Stadt Ulm
Hauptabteilung
Stadtplanung, Umwelt
und Baurecht

Einspruch gegen den vorhabenbezogenen
Bebauungsplan Mettlachweg-Merzigweg
GD 080/12

Li: Flüwohaus Mettlachweg 7, das neue Haus II soll doppelt so hoch werden.

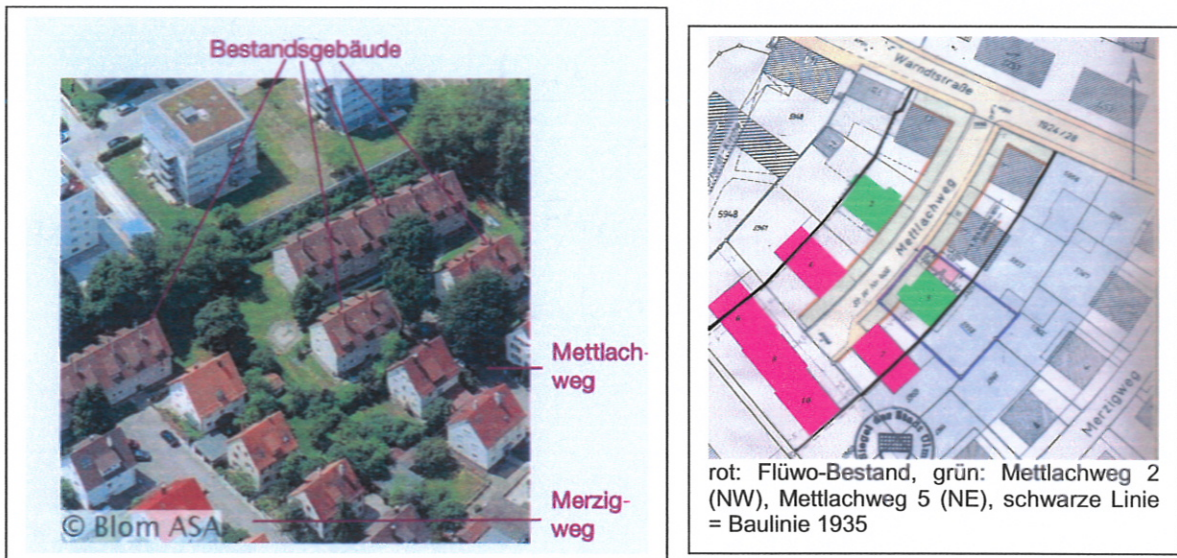
Votovoltaik-Anlage war geplant. Beide Anlagen werden durch den Flüwo-Neubau wirkungslos.

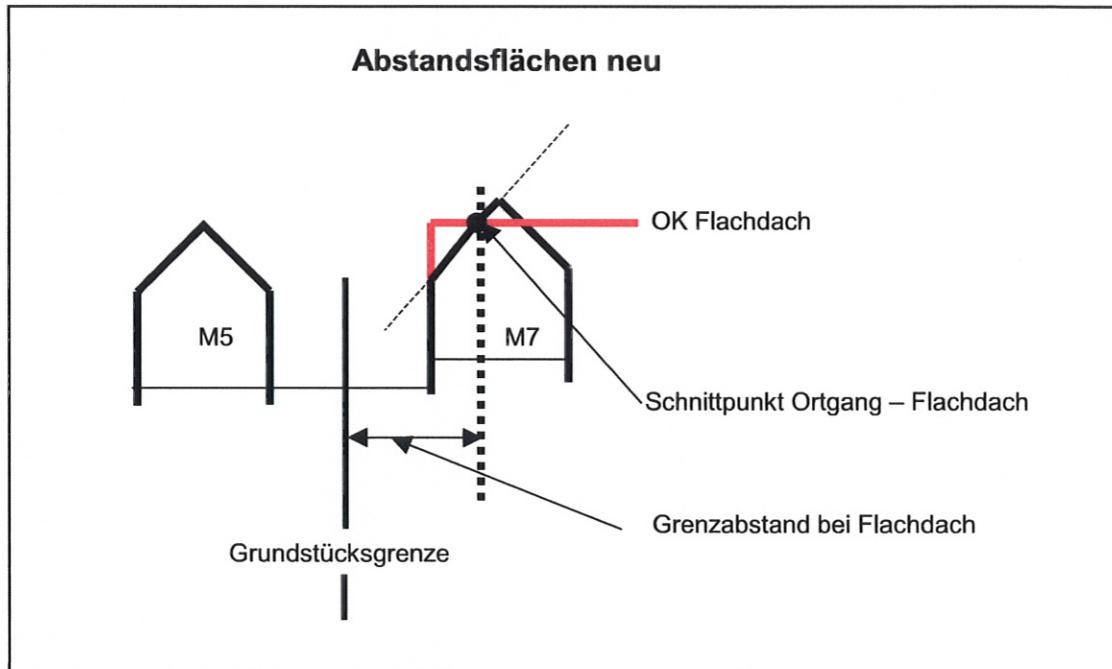
Diese Lichtverhältnisse wurden mit der Bebauung von 1950 geschaffen und bestehen somit seit über 60 Jahren. **Der Bestandsschutz diesbezüglich ist eindeutig höherwertig, als die wirtschaftlichen Interessen der Flüwo .**

Um annähernd gleiche Lichtverhältnisse beizubehalten muss der Grenzabstand vergrößert oder das Gebäude niedriger geplant werden.

Die Bewohner des Hauses Mettlachweg 5 haben mindestens den gleichen Anspruch auf Licht , Luft und Sonne, wie die zukünftigen Bewohner der Neubauten.

Um keine Verschlechterung der Lichtverhältnisse der Bestandsbauten (Tageslicht-versorgung) hervorzurufen, muss der Neubau (Haus II) bei der derzeit geplanten Höhe auf mehr als 7 Meter Grenzabstand verschoben werden. Der genaue Abstand ergibt sich aus dem Schnittpunkt des Ortgangs von Mettlachweg 7 mit der Oberkante des Flachdachs des Neubaus (Haus II) und der Grundstücksgrenze (siehe Skizze nächste Seite).
